Rapport d'évaluation de l'étude d'impact environnemental et
social du projet Akasaba Ouest de Mines Agnico Eagle Ltée

— Volet Eau souterraine —

Par
la Société de l'eau souterraine Abitibi-Témiscamingue

Février 2017

Fig. 1 : Extrait du « Plan de gestion des eaux – Période de fermeture et postrestauration – Années 5 et 6 » (WSP-BE 2015, Feuille 141-14776-00_E1-03)

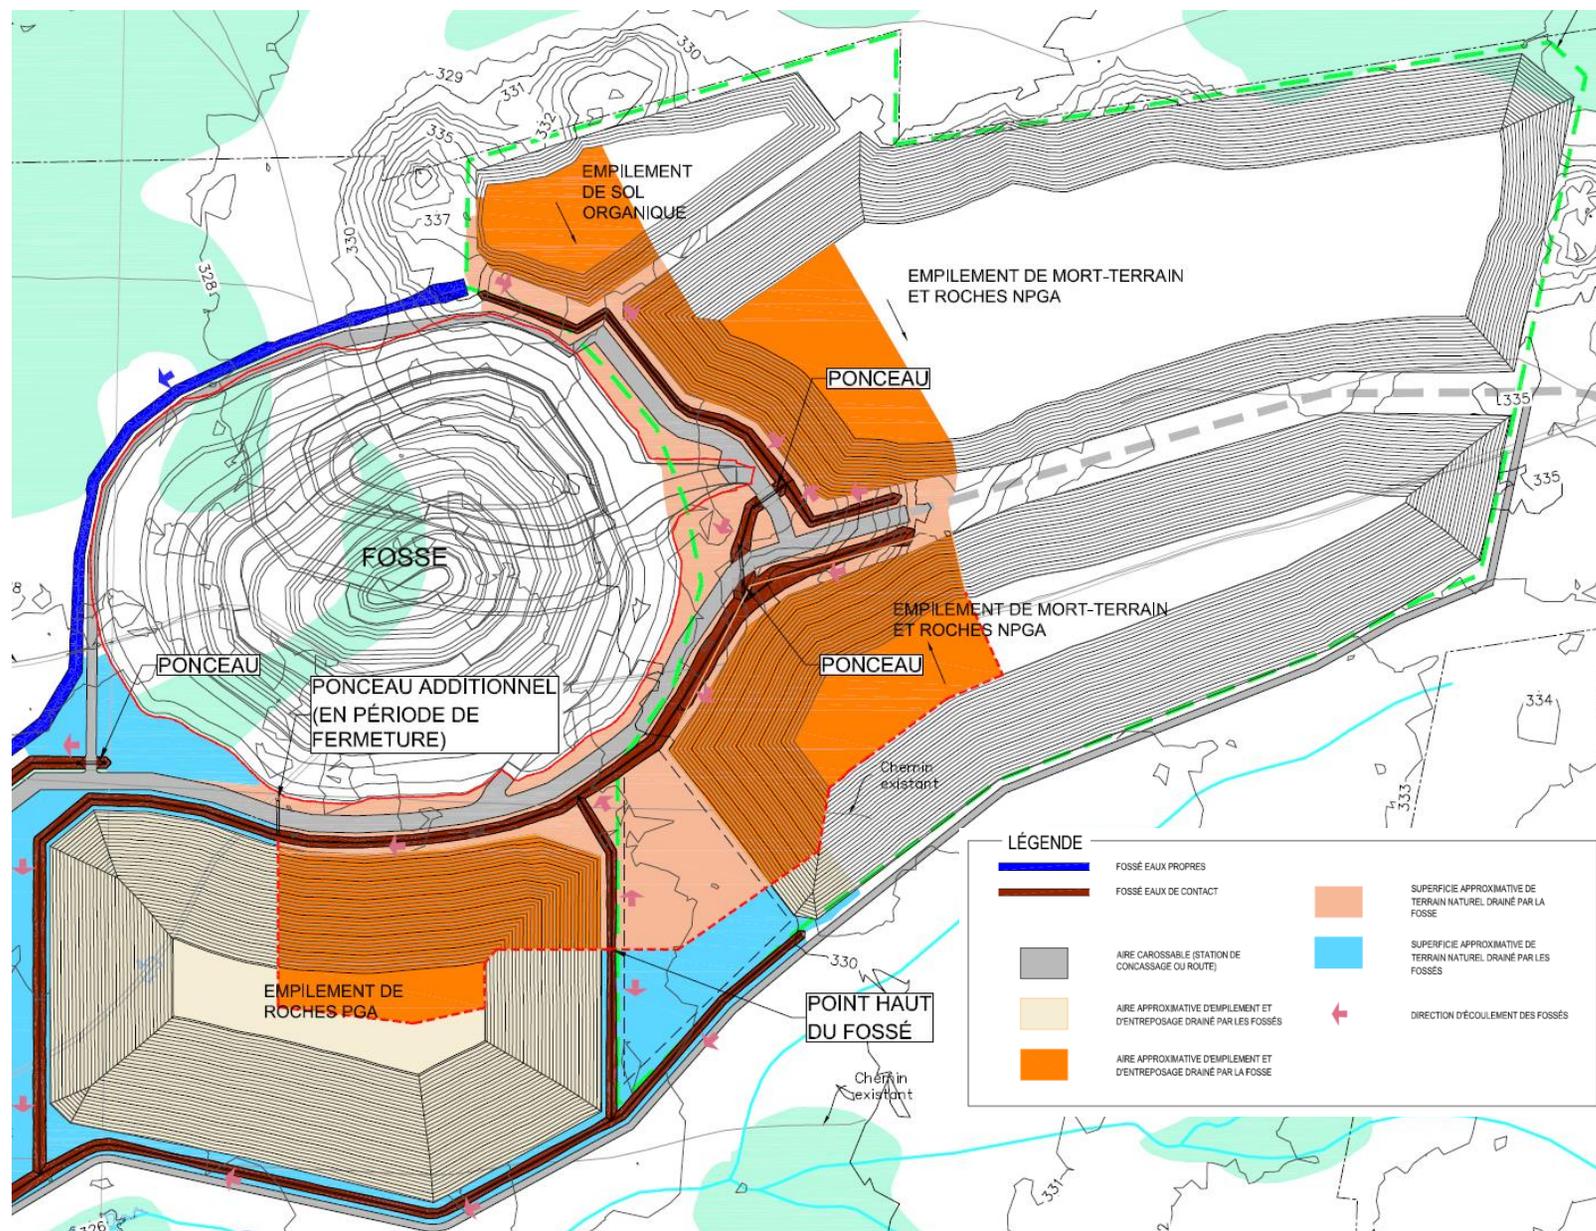
- Que la topographie du site permettrait une telle extension du réseau de fossés d'eau de contact.
- Que dans le « Plan de gestion des eaux – Période de fermeture et postrestauration – Années 5 et 6 » (WSP-BE 2015, Feuillet 141-14776-00_E1-03) :

- Le fossé drainant les eaux propres au nord-ouest de la fosse ne contribue pas à l'ennoïement;
 - La partie nord-est de la halde de roches PGA est drainée par la fosse.

Recommandation # 15 : Évaluer la pertinence des réaménagements suivants du réseau de fossés suite à l'arrêt des pompes (voir annexe 1) :

- Reconfigurer le fossé drainant les eaux propres au nord-ouest de la fosse afin qu'il contribue à l'envoiment de la fosse (1 ponceau additionnel)
- Mettre en œuvre la recommandation # 14 ci-dessus;
- Maintenir la surface de ruissellement de la partie nord-est de la halde de roches PGA dans le réseau desservi par l'usine de traitement jusqu'à l'atteinte des objectifs environnementaux de rejet, i.e. relocalisation du ponceau additionnel vers l'est, en amont de la halde de roches PGA.
